Informe Técnico Nro. GADDMQ-STHV-DMGT-2023-0795-IT

Asunto: Informe Técnico para Intervención Vial Sendero Seguro Calle Luis López, Barrio Chillogallo, Parroquia Chillogallo

En relación al oficio Nro. GADDMQ-AZQ-2023-4209-O de 25 de octubre de 2023, mediante el cual la Administración Zonal Quitumbe solicita: “(...) la revisión del proyecto de plataforma única en el tramo histórico de la INTERVENCIÓN VIAL SENDERO SEGURO CALLE LUIS LÓPEZ, BARRIO CHILLOGALLO, PARROQUIA CHILLOGALLO y la gestión de la aprobación por parte de la Comisión de Áreas Históricas”. Al respecto se informa lo siguiente:

Imagen 2. Superior: Estado Actual. Inferior: Propuesta

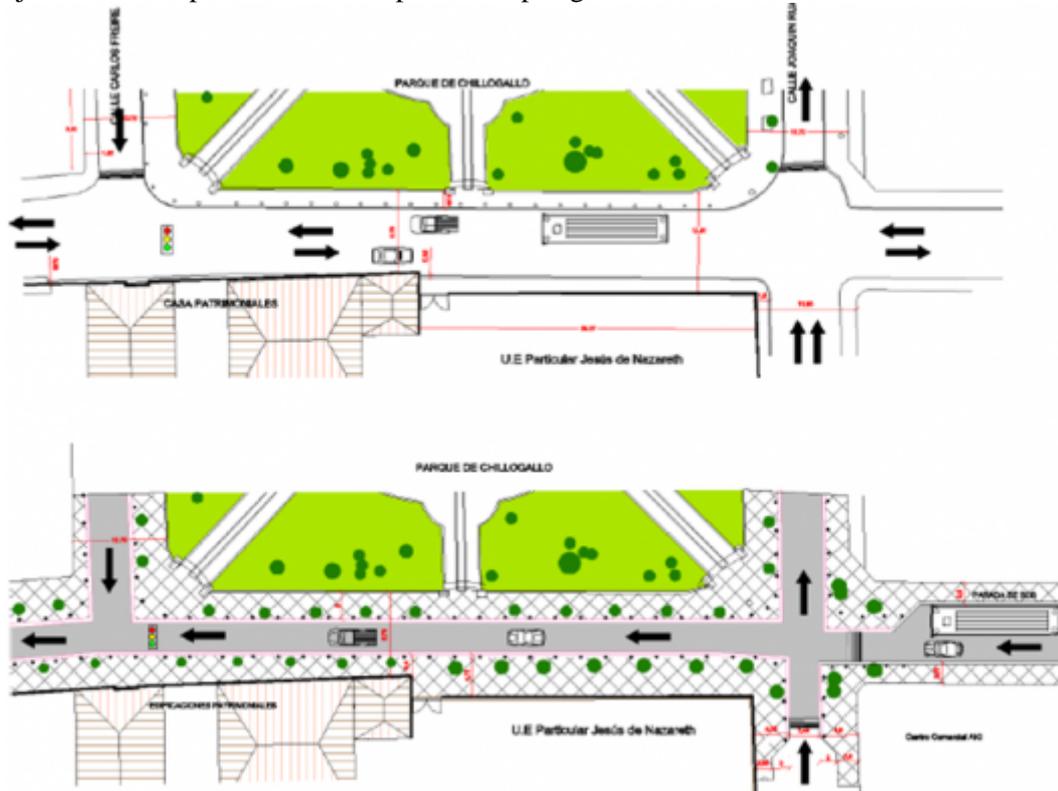
Disminución del número de carriles de dos a uno, al cambiarse el doble sentido de circulación a uno solo en esta calle, es decir un solo carril en el sentido este-oeste (salida de Chillogallo), formando un par vial con la calle Diego Céspedes que junto a la ejecución de la plataforma única permiten apaciguar el tránsito vehicular.

Imagen 3. Izquierda: Estado Actual. Derecha: Propuesta

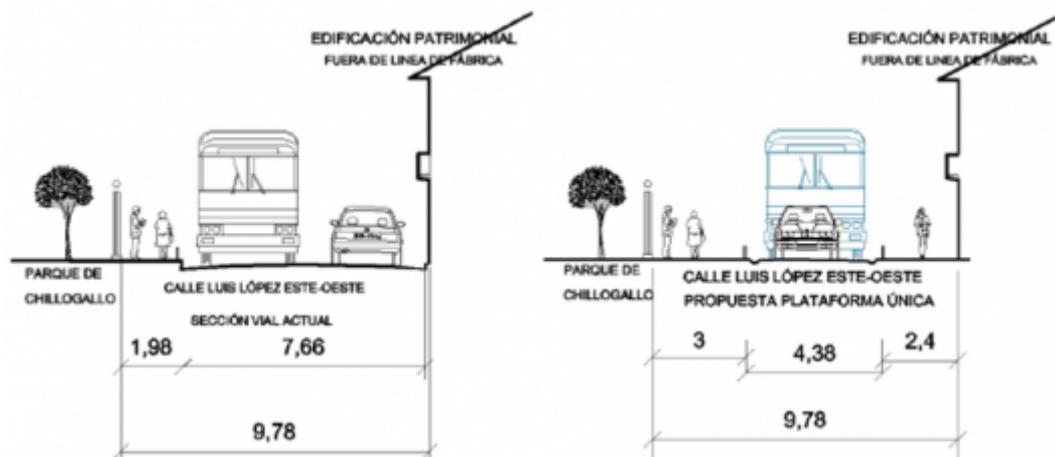
Acatando la recomendación del **Informe Técnico No. IT-SM-DMPPM-0148** de la SM donde indica: “El cambio de sentido de circulación vehicular de las calles Luis López y Diego Céspedes es factible, sin embargo, es necesario que también se cambie de sentido las calles Marcos Escorsa y Laureano de la Cruz, para evitar conflictos de tráfico (congestionamiento e inseguridad vial) en el sector.” Estos cambios viales también serían incluidos en el proyecto.
